**CCR-VIA -- COMITATO DI COORDINAMENTO REGIONALE PER LA
VALUTAZIONE D'IMPATTO AMBIENTALE**

Giudizio n° 3900 Del 20/04/2023
Prot. n° 23/051339 del 09/02/2023

Oggetto: Nuovo impianto per il recupero di rifiuti inerti non pericolosi, destinati alla produzione di rilevati, sottofondi e materiali per costruzioni stradali [R13- R5] con capacità complessiva superiore a 10 t/giorno

Tipo procedimento: Verifica di Assoggettabilità a VIA ai sensi dell'art. 19 del D.Lgs. 152/06 e ss.mm.ii.

6. Piano Stralcio di Bacino per l'assetto Idrogeologico

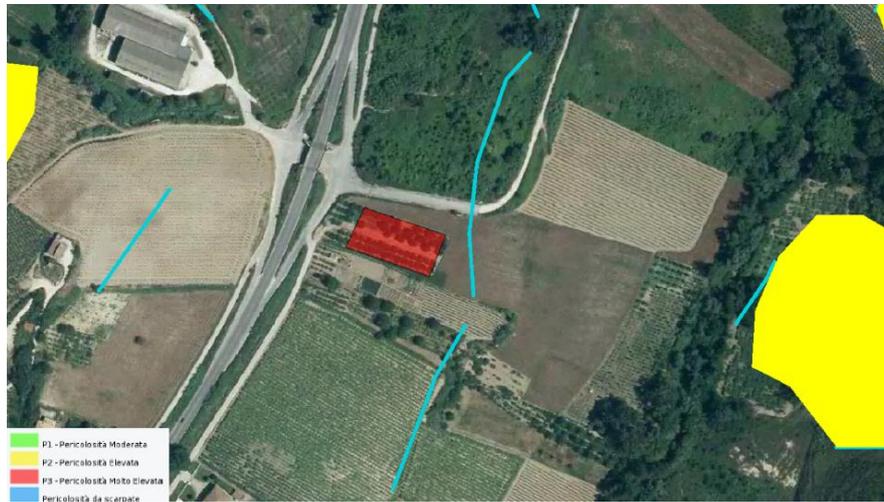
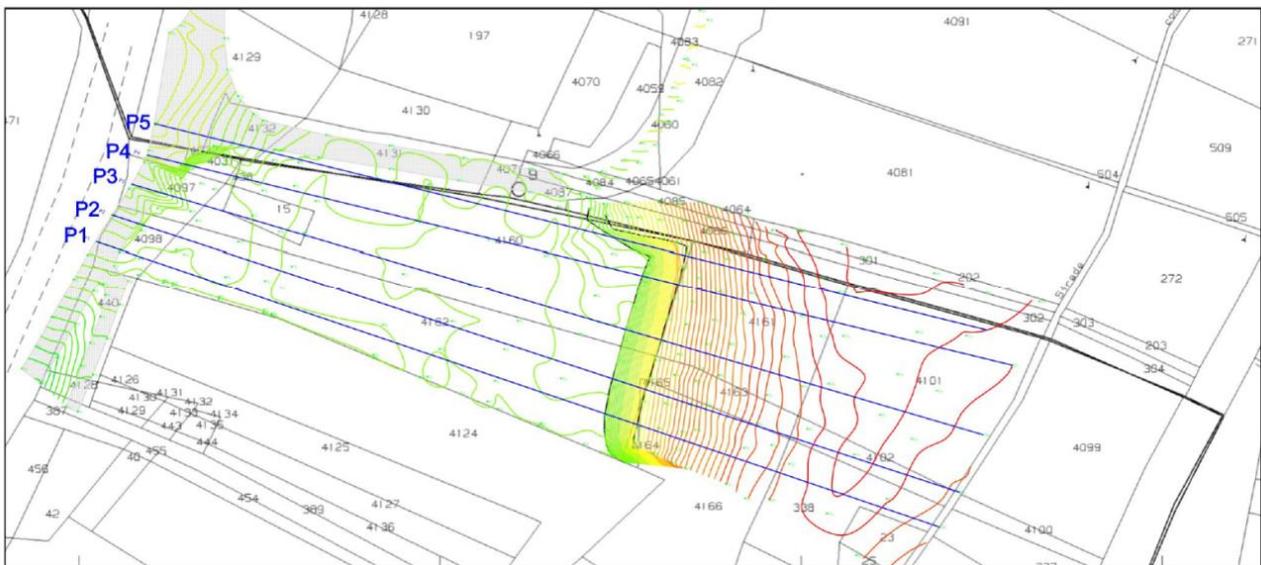
Preso atto che la documentazione approvata con la suddetta Delibera non risulta allegata, come elaborato a sé stante, allo Studio Preliminare Ambientale, né la stessa Delibera ed i suoi allegati risultano agli atti dell'Ufficio Piani di Bacino del Servizio Difesa del Suolo (DPE013) della Regione Abruzzo, che opera in avvalimento dell'Autorità di Bacino Distrettuale dell'Appennino Centrale;

Rilevato, pertanto che non è chiaro se il Comune con la suddetta Delibera abbia provveduto all'eliminazione del graficismo di pericolosità di scarpata nella zona interferente con il progetto;

- 1) Fornire l'evidenza che la documentazione approvata dalla Delibera del Consiglio Comunale n. 37 del 03/11/2022 contenga l'esplicita eliminazione del graficismo di pericolosità da scarpata, interferente con il progetto;
- 2) Relativamente alla valutazione previsionale di impatto acustico:
 - a. Annoverare nell'elenco delle sorgenti anche il vaglio e caratterizzarlo in termini di livello di potenza acustica (da scheda tecnica del costruttore);
 - b. Chiarire se i semirimorchi debbano essere considerati sorgenti sonore e nel caso caratterizzare anche gli stessi;
 - c. Effettuare la valutazione previsionale anche su almeno una delle tre abitazioni presenti ad ovest dell'impianto, posizionate a distanze maggiori dalla strada rispetto al ricettore citato in premessa, misurando il livello residuo (ante operam) in prossimità.
